Bruxelles Urbanisme et Patrimoine

N/Réf. : AUD20019_739_PUN**Gest. : AA/AT****V/Réf. : 2232-0013/03/2024-249PR****Corr DPC: Anne TOTELIN****NOVA : 02/PFU/1953660****AUDERGHEM. Drève Louisa Chaudoir 4 Avenue du Parc de Woluwe****40 (arch. Lucien François - 1927)****(= maison double classée en totalité comme monument)****PERMIS UNIQUE : Restaurer la façade et des châssis d'une maison unifamiliale à 3 façades classée patrimoine****Demande de BUP – DPC du : 21/02/2025****Avis conforme de la CRMS**

La CRMS rend un avis conforme favorable sous conditions

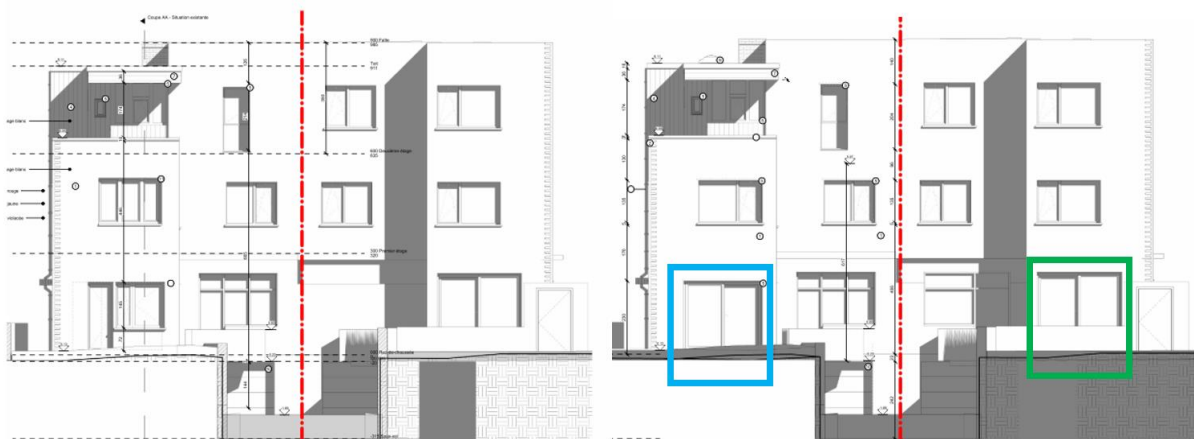
Façades : Pour les briques, la méthode de la vapeur saturée sera utilisée, suivie d'une hydrofugation. Pour la façade en cimentage blanc, un dépoussiérage est prévu à l'eau moyenne pression. Une remise en peinture sera effectuée avec une couleur, une brillance fidèle à la façade jumelle fraîchement restaurée

Ce volet du dossier est lacunaire. La CRMS demande à la DPC de recueillir toutes les garanties d'un dossier de restauration et d'approuver au préalable (avant travaux) la nature des interventions, les prescriptions techniques, les fiches techniques, les détails, essais, mock-up, ...

Ci-dessus – élévations de la situation de fait (à gauche) et de la situation projetée (à droite) (extraites du dossier de demande de permis).

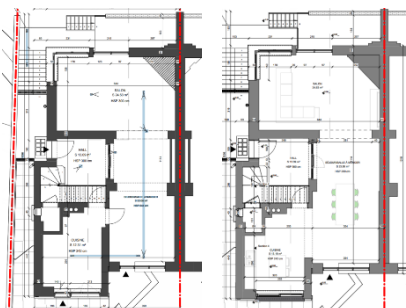
Le châssis concerné par cette intervention est entouré en bleu. La même modification a été acceptée (et réalisée) sur le bien jumeau (châssis entouré en vert).

Cette intervention est peu visible depuis l'espace public, et a déjà été autorisée sur le bien jumeau. La CRMS y souscrit pour autant que l'on soumette à la DPC les garanties que cela sera en tous points similaires aux travaux au n° 6.

extraits du dossier

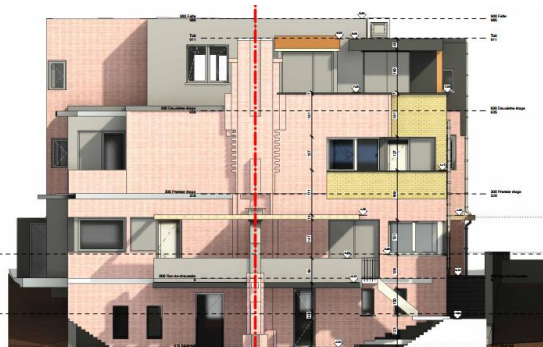
De manière générale, la CRMS relève que le dossier est très lacunaire et présente de très nombreuses erreurs dans les représentations graphiques, ce qui rend la lecture du projet compliquée. Par exemple (non exhaustif), la situation existante dessinée de la façade du côté Parc de Woluwe n'est pas conforme à la situation réelle sur le terrain (cf photo) : il manque une baie dans le dessin, l'acrotère n'est pas à bonne hauteur, la double porte n'est pas représentée, les briques jaunes manquent, la symétrie n'est pas représentée ...

En l'état, le dossier offre peu de garanties que les travaux seront réalisés dans les règles de l'art que requiert la restauration d'un monument classé. Il est nécessaire de rectifier les documents et de fournir les garanties techniques de réalisation des travaux à la DPC (cf. conditions dans l'avis). **La CRMS invite la DPC à faire rectifier et compléter le dossier.**
